PZPZ/ 511 /LG/2016

**Uczestnicy
 postępowania przetargowego**
Dotyczy: postępowania nr PRZZ/0353.

Działając zgodnie z Regulaminem udzielenia zamówień w WĘGLOKOKS KRAJ Sp. z o. o., Zamawiający w postępowaniu o udzielenie zamówienia prowadzonym w trybie przetargu nieograniczonego pn. Dostawa kompletnych przenośników zgrzeblowych dla potrzeb WĘGLOKOKS KRAJ Sp. z o.o. KWK Bobrek – Piekary Ruch z podziałem na zadania: Zadanie nr 1 – przenośnik zgrzeblowy ścianowy, Zadanie nr 2 – przenośnik zgrzeblowy podścianowy ze stacją najazdową, udziela odpowiedzi oraz dokonuje modyfikacji treści SIWZ.

Rysunek „Łącznik układu przesuwnego”

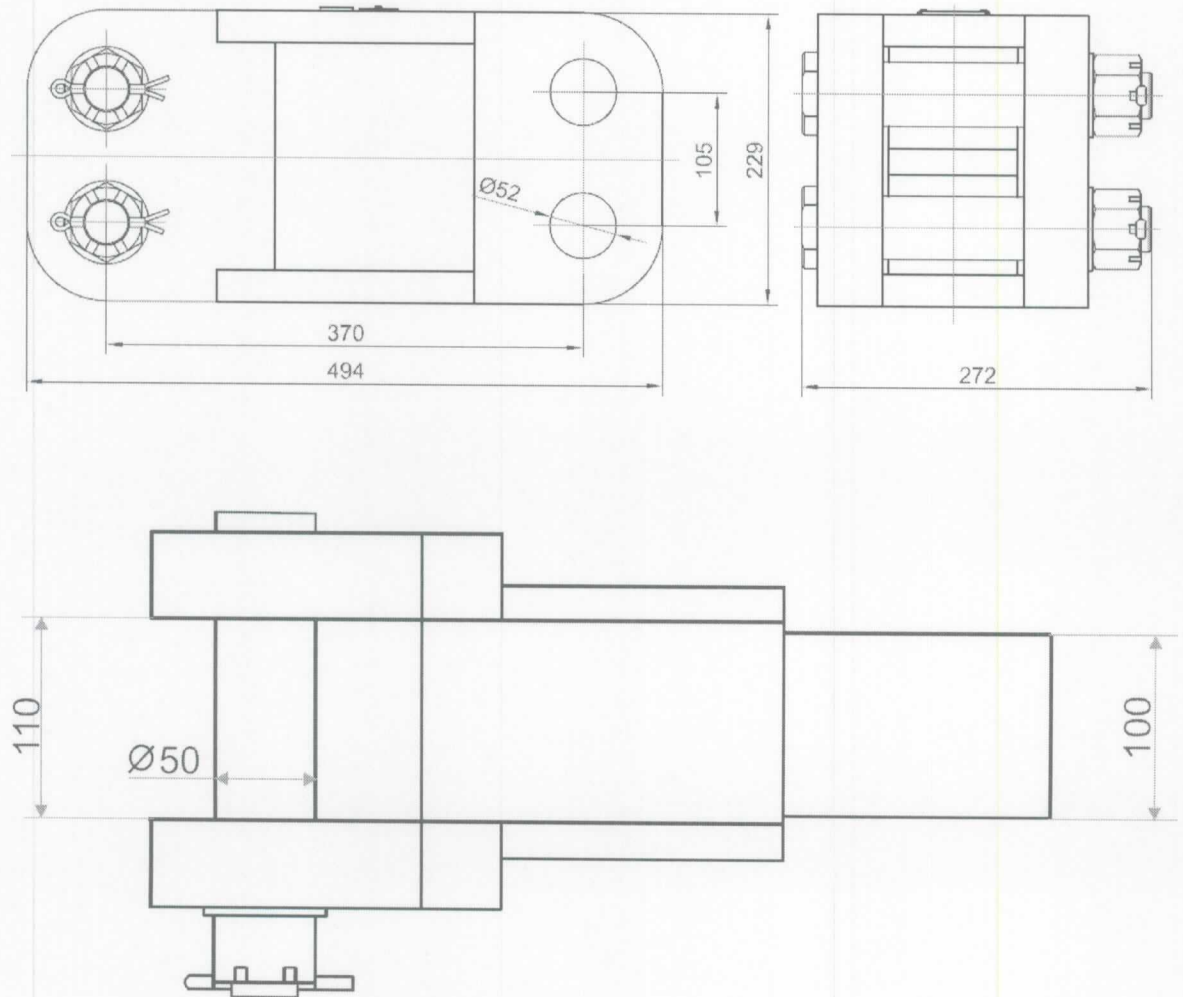
Załącznik nr 4 do SIWZ, zadanie 1, pkt 19. j)

Zapis „łączniki do połączenia członów z belkami układu przekładkowego sekcji obudowy zmechanizowanej na całej długości ściany (odległość między osiami otworów 380mm)” interpretujemy w ten sposób że w profilu zawałowym płetwa ma dwa poziome otwory a łącznik do połączenia z belkami jest połączony z płetwą oraz belką pionowym sworzniem. Prosimy o potwierdzenie naszej interpretacji lub wyjaśnienia.

Zamawiający modyfikuje zapis Załącznika nr 4 zadanie 1, pkt. 19. i) i j), który otrzymuje brzmienie:

19	i) ucha przyłączeniowe członów służące do połączenia z belkami układów przekładkowych sekcji które powinny posiadać 2 otwory (w płaszczyźnie poziomej) i być wyposażone w 2 sworznie mocujące o średnicy 50 mm., j) łączniki do połączenia członów z belkami układu przekładkowego sekcji obudowy zmechanizowanej na całej długości ściany (odległość między osiami otworów 370mm) zgodnie z załącznikiem nr 1c	TAK	
----	--	-----	--

Jednocześnie Zamawiający wprowadza do SIWZ Załącznik nr 1c, który stanowi Załącznik do nn. pisma.
